**МЕСТНОЕ ОТДЕЛЕНИЕ
РОССИЙСКОГО ВОЕННО-ИСТОРИЧЕСКОГО ОБЩЕСТВА
В БАХЧИСАРАЙСКОМ РАЙОНЕ РЕСПУБЛИКИ КРЫМ**

**АНАЛИТИЧЕСКАЯ ЗАПИСКА
О НЕДОПУСТИМОСТИ ПРОЕКТИРОВАНИЯ ВЕРХНЕГО ТЕРРАСНОГО
САДА ХАНСКОГО ДВОРЦА В г. БАХЧИСАРАЕ ЗА СЧЕТ УРЕЗАНИЯ
АРХИТЕКТУРНО-ПРОСТРАНСТВЕННОЙ СТРУКТУРЫ БРАТСКОГО
КЛАДБИЩА**

ФОТО № 01.

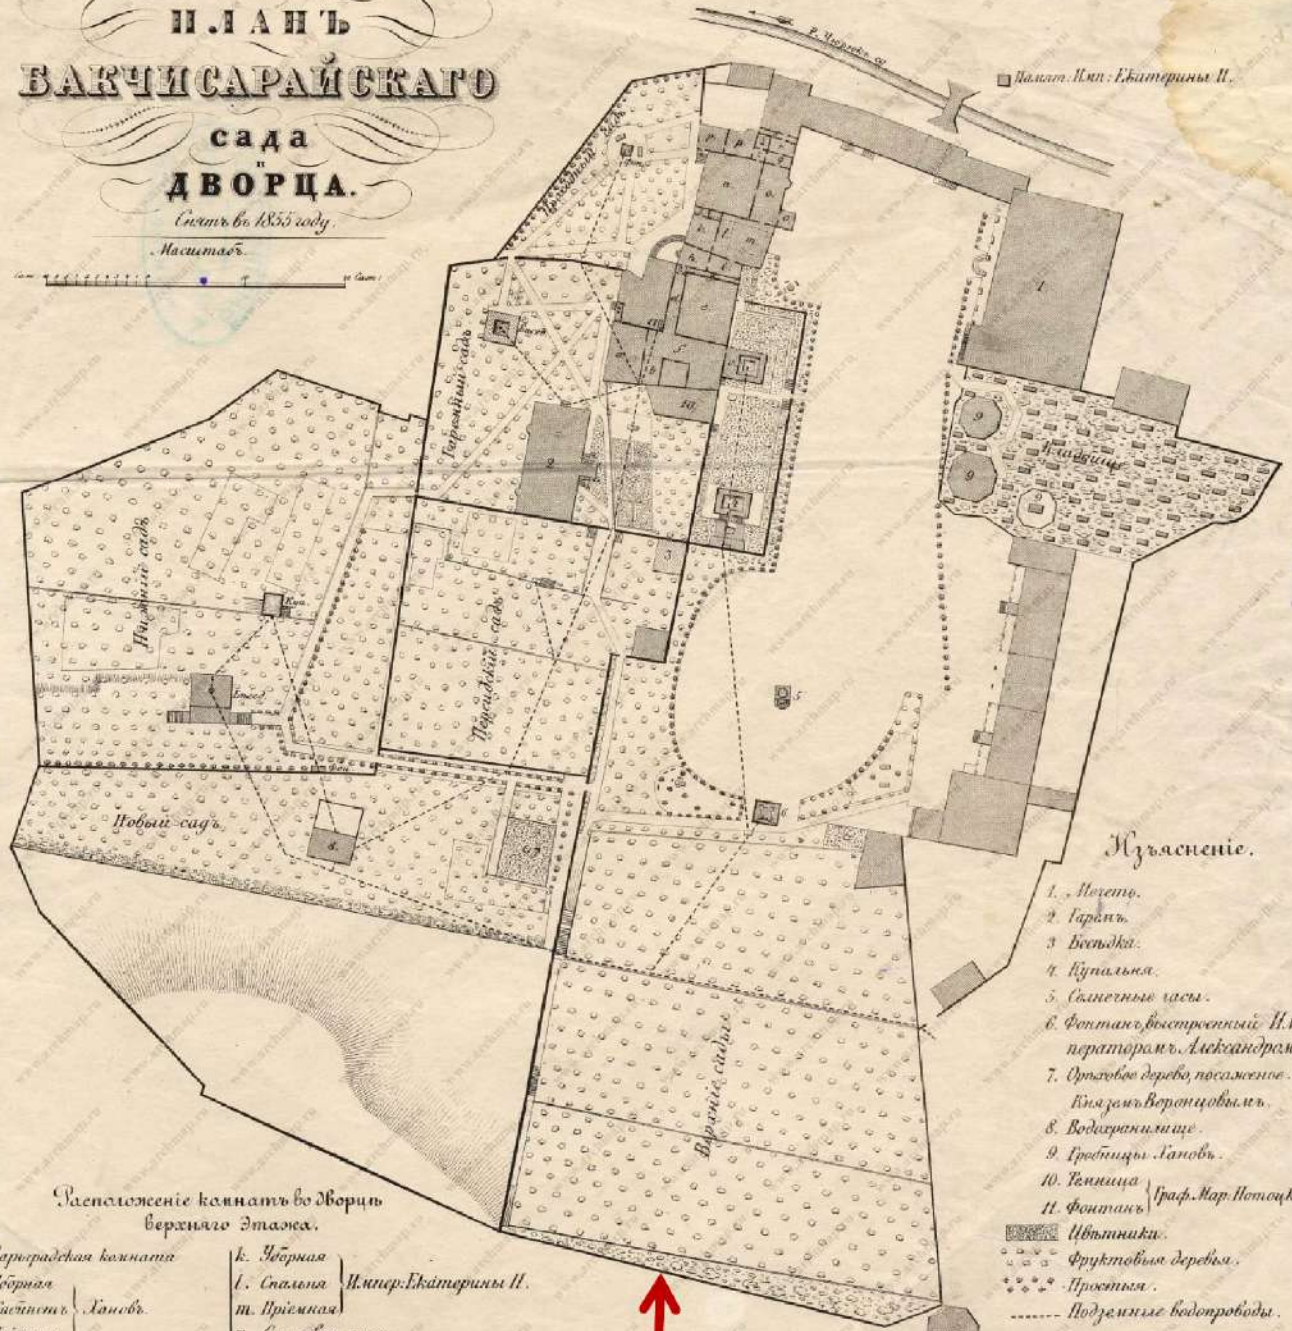
- Дж. Тромбаро. 1787 г. (количество лестничных маршей, идущих по террасам сада – 8, подпорные стены на плане не показаны, на первых трех террасах показаны плодовые деревья, на верхней – мелкая растительность **(фото № 01)**);
- В. Гесте. 1798 г. (количество лестничных маршей, идущих по террасам сада – 5

или 6, показаны 3 подпорные стены, на нижней террасе растительности отличается от изображения плодовых деревьев на трех верхних) (**фото № 02**);

- И.Ф. Колодина. 1820 г. (количество лестничных маршей, идущих по террасам сада – 4 или 5, показаны 3 подпорные стены, изображения растительности на плане отсутствует)(**фото № 03**).

Фото № 05.

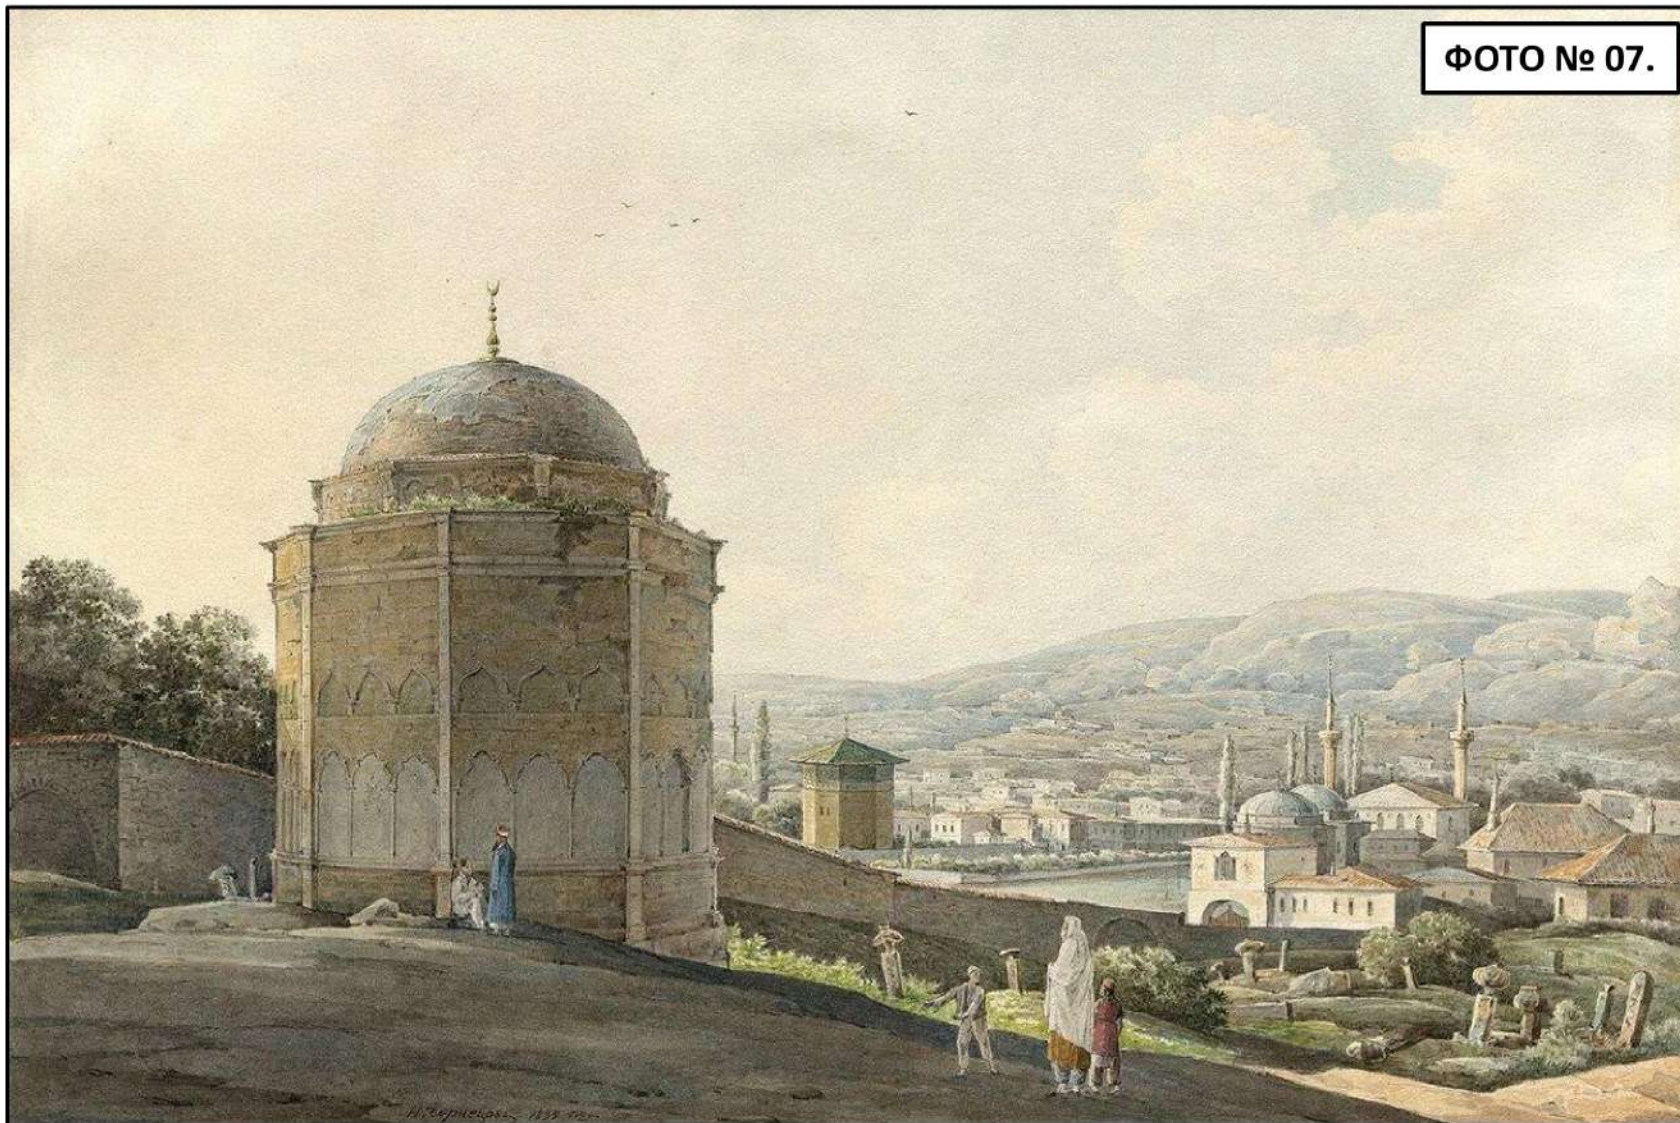
На подробной цветной гравюре панорамы центральной части Ханского дворца К.Г. Гейслера «Бахчисарай — столица Крымского ханства», датированной 1800-ми годами подпорные стены на террасах отсутствуют (**фото № 05**). Многолетняя растительность размещена иррегулярно и не покрывает всю площадь террас.

К.Г. Гейслер. Бахчисарай — столица Крымского ханства. 1800-е гг. Фрагмент гравюры.
Подпорные стены верхнего террасного сада визуально не прослеживаются.
